発注図に関する質疑・回答書

志木市長 香川 武文

案件名 志木市新複合施設建設工事技術協力業務委託

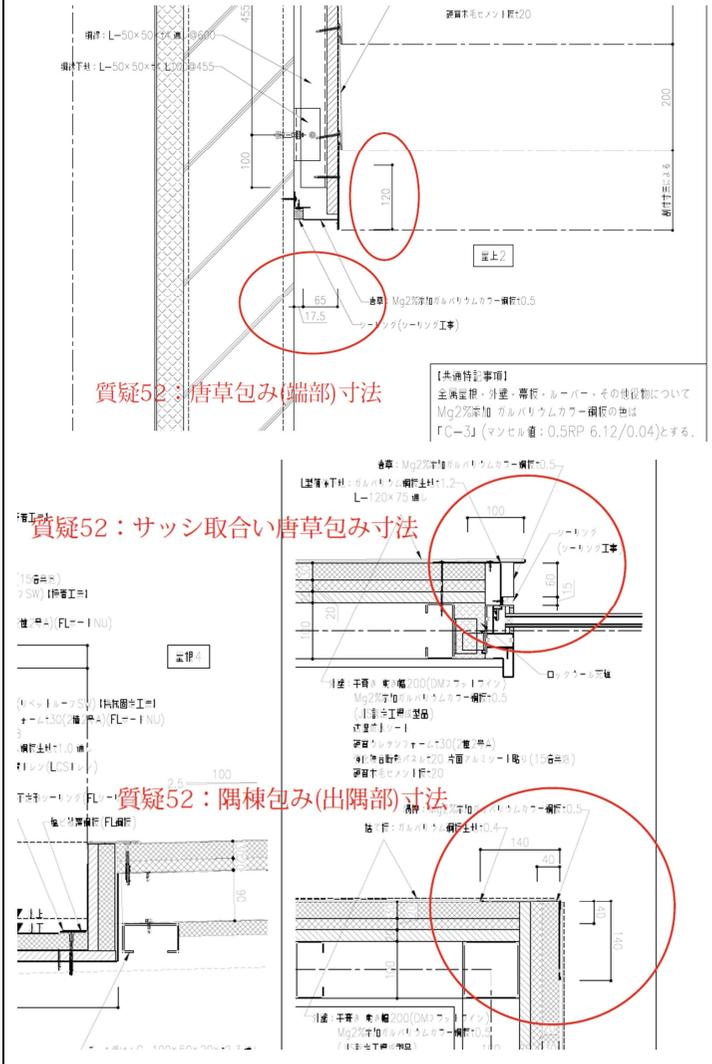
50	A-201・602	<p>外壁⑦平葺について 仕様が下記のように食い違っております。</p> <ul style="list-style-type: none"> ・外部仕上表…平葺き 200(吊り子一体式) Mg2%添加ガルバリウムカラー鋼板 t0.5 浸透防水シート 硬質木毛セメント板 t20 ・金属屋根詳細図-2…平葺き 働き幅 200(DM フラットライン) Mg2%添加ガルバリウムカラー鋼板 t0.5 浸透防水シート 硬質ウレタンフォーム t30(2種 2号 A) 強化複合パネル t20 両面アルミシート張(15倍発泡) 硬質木毛セメント板 t20 <p>金属屋根詳細図-2 を正と考えて宜しいでしょうか。 御指示下さい。 否の場合は、それぞれの該当範囲を御指示下さい。</p>	宜しいです。
51	A-201・214・602	<p>外壁⑦平葺について メーカー品番が不明です。御指示下さい。</p>	DM ハードタックフラットライン 200 一原産業 同等品

57 A-201・209・210・
641・706・S-66～
69

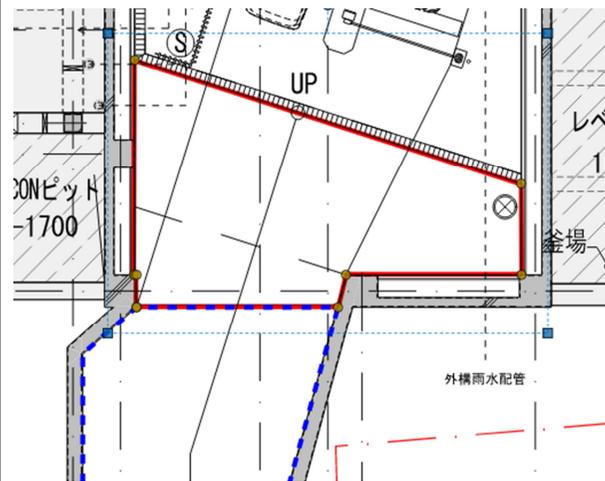
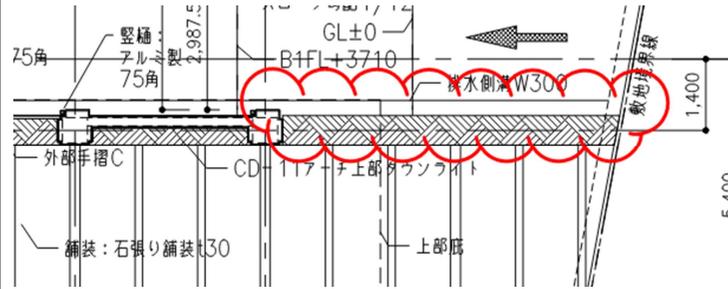
外部車路 床仕上について外部仕上表と外構舗装計画平面図で下記のように食い違っております。

・外部仕上表：屋根保護防水絶縁工法(B-1)

構成:改質アスファルト防水常温複合工法(緩衝材)+保護コンクリート t100

成形伸縮目地 W30@3000

立上り:塗膜併用工法高反射保護塗料仕上げ

・外構舗装計画平面図：真空コンクリート t200 リング工法

B1F 駐車場入口の排水溝から B1 通り基礎梁端部まで(赤線内)が外部仕上(防水あり)、そこから先(青点線)が構造スラブ上に外構仕上(防水無し)と考えて宜しいでしょうか。御指示ください。

否の場合は、正しい取合・詳細図を御指示下さい。

断面構成は外部仕上表の「スロープ」を正としてください。ご提示の仕上は荷捌き部分です。適用範囲は A-641 図が正で、青点線の範囲も防水ありとしてください。

61 A-631

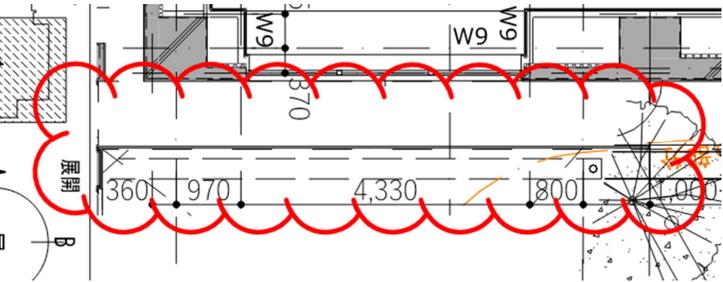
上記質疑に関連して
外構舗装用塞ぎパネルの設置範囲について明確な設置
範囲が不明です。
下記雲マーク内のみと考えて宜しいでしょうか。
御指示下さい。(外部手摺 C・壁の無い範囲)

宜しいです。

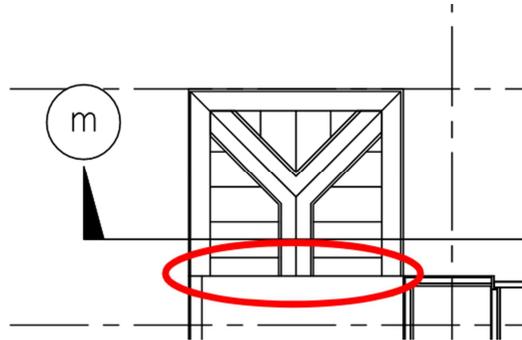
96	A-603～605	<p>屋根 5～8 の笠木について、 A-603～605(金属屋根詳細図)にて 笠木:Mg2%添加ガルバリウム鋼板 t 0.5 補強下地:ガルバリウム鋼板生地 t 1.2 と記載ございますが、下記項目も見込むと考えると 宜しいでしょうか。 塩ビ樹脂系シート防水巻上げ t1.5 ゴムアスルーフイング t1.0(片面接着) 硬質木毛セメント t20 御指示ください。</p>	<p>宜しいです。</p>
97	A-327・328・332・ 631	<p>屋上 1・2・4 の設備基礎について、 機械基礎(キノコ型)とべた基礎の違いが不明です。 H300 をべた基礎、H500・600 を機械基礎(キノコ型)と 考えると宜しいでしょうか。御指示下さい。</p>	<p>宜しいです。</p>

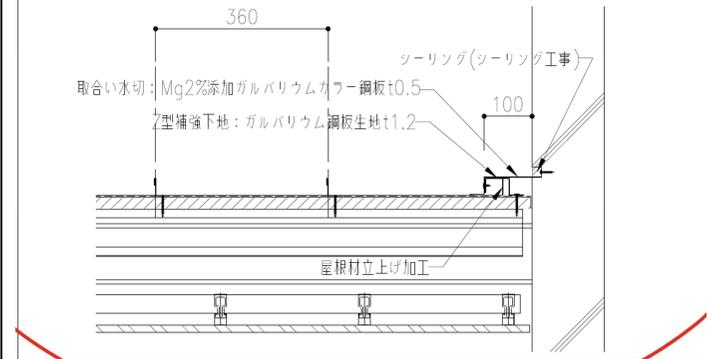
100	A-308・328・631	<p>屋上 1 の消音ルバー基礎について、 基礎寸法が不明です。 見付及び軒天の詳細は A-631(部分詳細図)D-07 設備 機械基礎と同様とし、高さは A-308(矩計図)より H430 と考えて宜しいでしょうか。御指示下さい。</p>	<p>構造図 S-063 詳細図を参照下さい。</p>
101	A-331・332・631	<p>屋上 3・5 排水溝について、 A-331・332(平面詳細図)より、勾配による排水のため、 排水溝該当なしと考えて宜しいでしょうか。 御指示下さい。</p>	<p>宜しいです。</p>
102	A-606・608	<p>外部庇 1 の下り棟包みについて、 下り棟包み部の詳細が不明です。 A-608(内外貫通庇詳細図)m部と同様と考えて宜し いでしょうか。御指示下さい。</p>	<p>宜しいです。</p>
